710 - INSP
 ISO/IEC 17020
 Origineel verslag

Verkoop [Afd 8.4.2]

Verslagnummer: 32/23052024/34979/1/2

Inspectie adres: Brusselsessesteenweg 119, 2800
 Mechelen (België)
 De fundering dateert van: Voor 1 oktober 1981
 Type: Verkoop [Afd 8.4.2]

Elektrisch bord

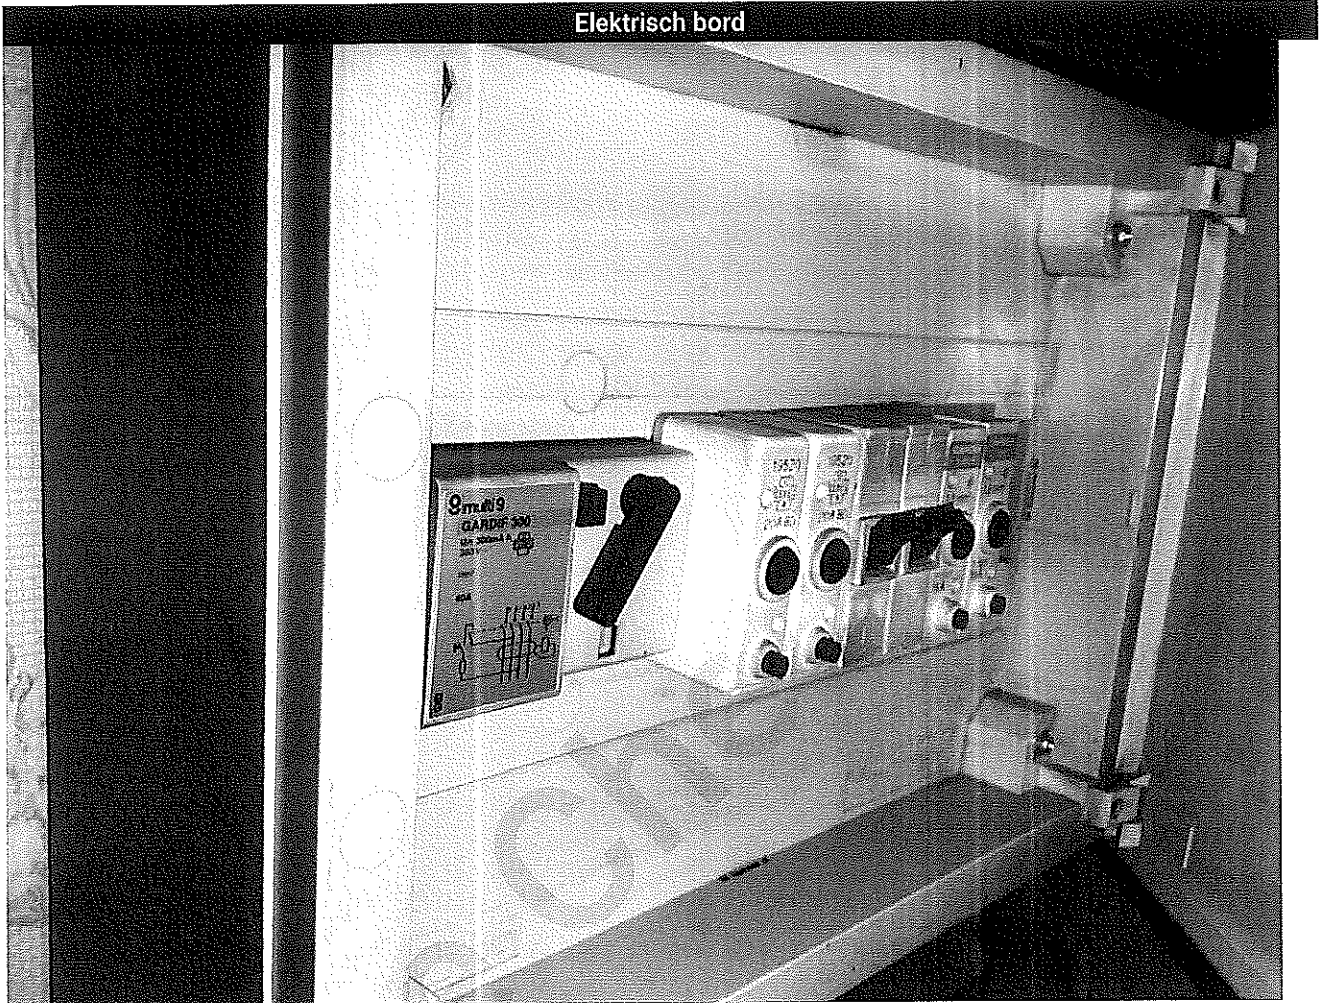
- Het gehele aardingssysteem is niet conform. - Afd 5.4.2
- De aardingsonderbreker is niet conform of afwezig. - oAfd 5.4.3.5
- Geleiders van het type VOB zijn niet in een buis geplaatst en/of zoals het zou moeten. - oAfd 5.2.9.3

- De houders van de penautomaten zijn niet uitgerust met een kaliberstuk. - oAfd 5.3.5.5.a
- De penautomaten/zekeringen van hetzelfde circuit zijn niet van dezelfde nominale grootte. - oAfd 5.3.5.5

- De vermeldingen tegen overstromen op de beschermingstoestellen zijn niet zichtbaar. - oAfd 5.3.5.5; Afd 8.2.1
- Een of meerdere stopcontacten zijn niet van kinderbeveiliging voorzien. - oAfd 4.2.2.3.b; Afd 8.2.1; Afd 8.2.2

- De penautomaten/zekeringen zijn niet van hetzelfde type. -
- Een differentieelstroombeschermingsinrichting van hoge of zeer hoge gevoeligheid beschermt niet zoals het zou moeten de circuits waar water aanwezig is. (factor van externe invloeden AD2 of meer); - oAfd 4.2.4.3.b ; oAfd 5.3.5.3

- De differentieelstroombeschermingsinrichtingen werkt niet na het indrukken van de testknop en/of de testknop is niet gemakkelijk bereikbaar. - oAfd 5.3.5.3.b; oAfd 5.3.5.3.; oAfd 6.5.7.2.b.4.d; oAfd 6.4.6.4.b.4

- Het gebruik van kabels van het type VTMB, VTLB en/of VTLmB is verboden in de vaste installatie. - Hfdstk 2.7; Afd 5.2.7; Afd 5.2.9
- Een of meerdere differentieelstroombeschermingsinrichtingen zijn niet conform. - oAfd 4.2.4.3; oAfd 5.3.5.5; oAfd 7.1.4.1; Afd 8.2.1; Afd 8.2.2

- Er ontbreken afdekplaatjes in het elektrisch bord. - Afd 5.2.6; oAfd 4.2.2.3
- De beschermingsgraad van de ruimte moet ten minste IPXX-D zijn voor ruimtes publiek toegankelijk en IPXX-B voor gewone ruimtes. - oAfd 4.2.2.3

- Preventieve maatregelen tegen brand zijn niet genomen. - Afd 5.2.7
- Het eendraadsschema en situatieplan zijn niet aanwezig. - oAfd 3.1.2.1
- De kring(en) die stopcontacten bevatten zonder aarding zijn niet beschermd door een differentieelstroombeschermingsinrichting met een hoge of zeer hoge gevoeligheid. - oAfd 8.2.1

- De controle van een/meerdere foutflussen is niet afdoende, - oAfd 6.5.7.2.b.4.d; oAfd 6.4.6.4.b.4
- Het verdeelbord is niet toegankelijk. - oAfd 5.3.5.1
